OGGETTO: PISTA CICLABILE LUNGO IL TORRENTE RIGOSSA NEI COMUNI DI CESENATICO, GATTEO, GAMBETTOLA, LONGIANO, MONTIANO E RONCOFREDDO
BANDO DI FINANZIAMENTO "PR FESR 2021-2027 - AZIONE 2.8.1: BANDO PER FAVORIRE LA REALIZZAZIONE DI PISTE CICLABILI E PROGETTI DI MOBILITA' DOLCE E CICLOPEDONALE" DI CUI ALLA DELIBERA DI GIUNTA REGIONALE 658 DEL 27/04/2023
CUP: D51B23000230006

CONTENUTO: Illustrazione sintetica - Relazione integrativa

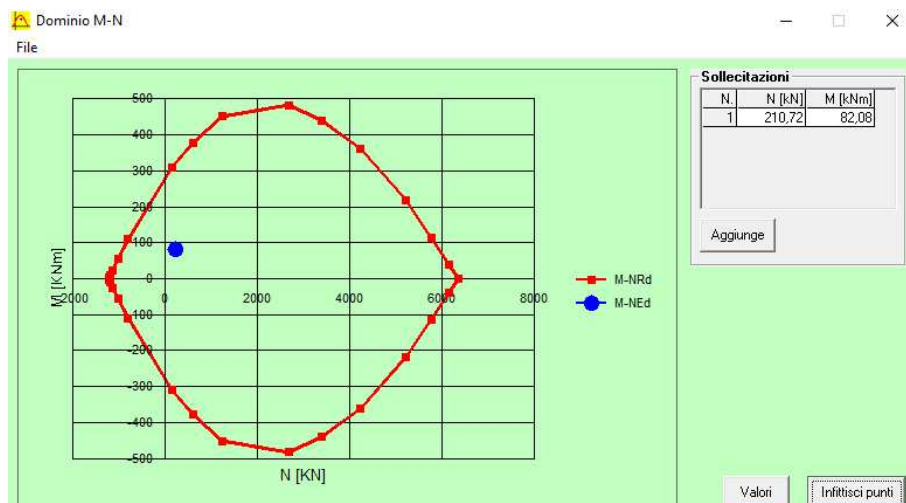
5. Mostrare che i pali sono in grado di sopportare i carichi di prova previsti dal DM2018 (§6.4.3.7.2), sia in compressione che in trazione, esplicitando i valori dei carichi di prova adottati.

Per quanto riguarda la prova prevista dal §6.4.3.7.2 del DM2018 si considererà a favore di sicurezza un carico di esercizio $N_{ed} = 14048$ kg e di conseguenza un carico di prova pari a $N_{prova} = 21072$ kg.

Si precisa infatti che i pali previsti in progetto sono stati verificati già dal software di calcolo CDPWIN sia per sollecitazioni SLE che sollecitazioni SLU.
